Mission régionale d'autorité environnementale

Bourgogne-Franche-Comté

**Avis de la Mission Régionale d'Autorité environnementale
de Bourgogne-Franche-Comté
sur le projet de centrale photovoltaïque
sur la commune de Fain-lès-Montbard (21)**

n°BFC-2020-2573

Localisation du projet et des périmètres d'études rapprochés et élargis (extrait de l'étude d'impact p.20)

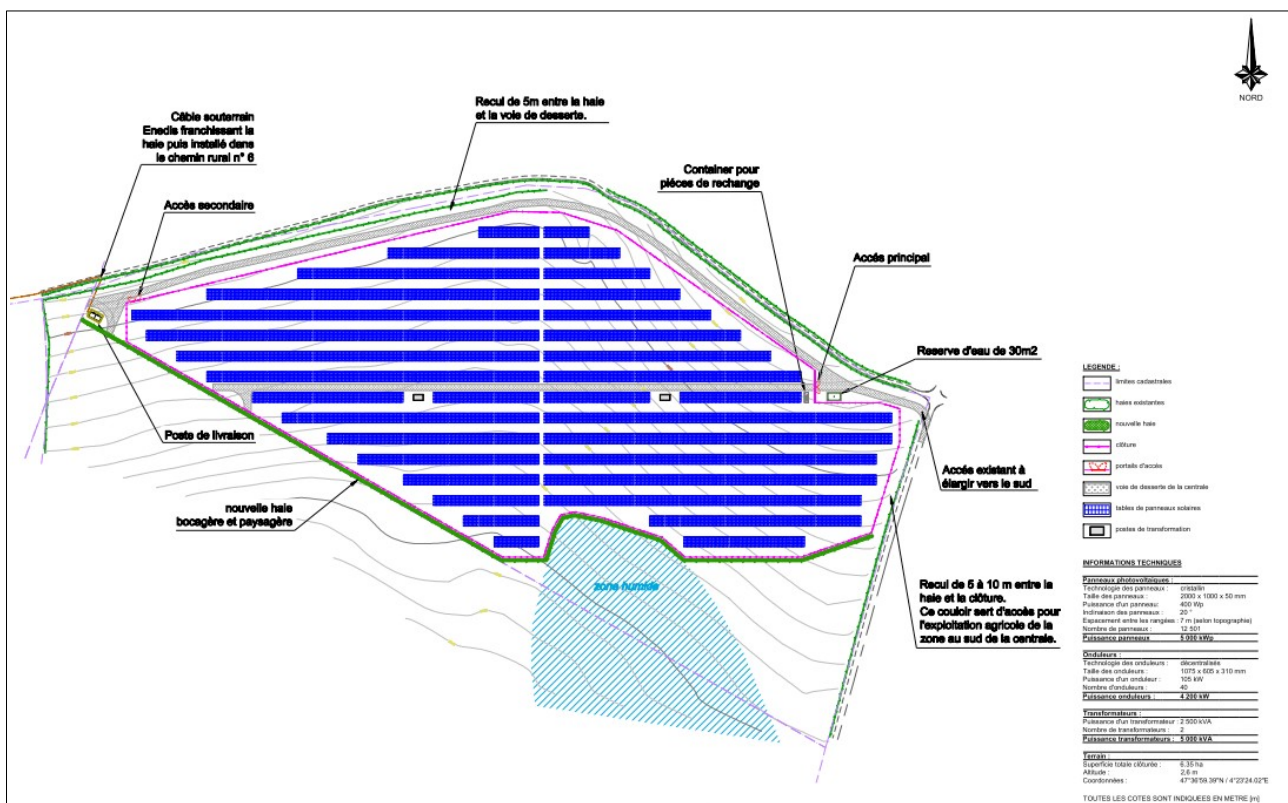
- de justifier le choix de la zone d'implantation, en présentant en particulier l'analyse des scénarios alternatifs à l'échelle de la communauté de communes ;

Le dossier présente l'historique du projet, notamment le choix d'implantation (p. 123-124). Le rapport indique que plusieurs autres terrains ont été identifiés et étudiés sur le territoire de la communauté d'agglomération du Montbardois. Ceux-ci ont finalement été rejetés car jugés moins favorables, les principales raisons invoquées étant les suivantes : incompatibilité avec les documents d'urbanisme, avec les autres projets des collectivités et/ou avec les critères d'éligibilité de l'appel d'offres de la CRE, superficie inadéquate au regard de la proximité des infrastructures du réseau ou enjeux trop importants pour la biodiversité. La démarche est appropriée, mais sans présentation des alternatives envisagées, il est difficile d'apprécier la pertinence du site choisi au regard du moindre impact environnemental. **La MRAe recommande de justifier le choix du site d'implantation en présentant la comparaison avec les autres zones étudiées sur le territoire de la communauté de communes.**
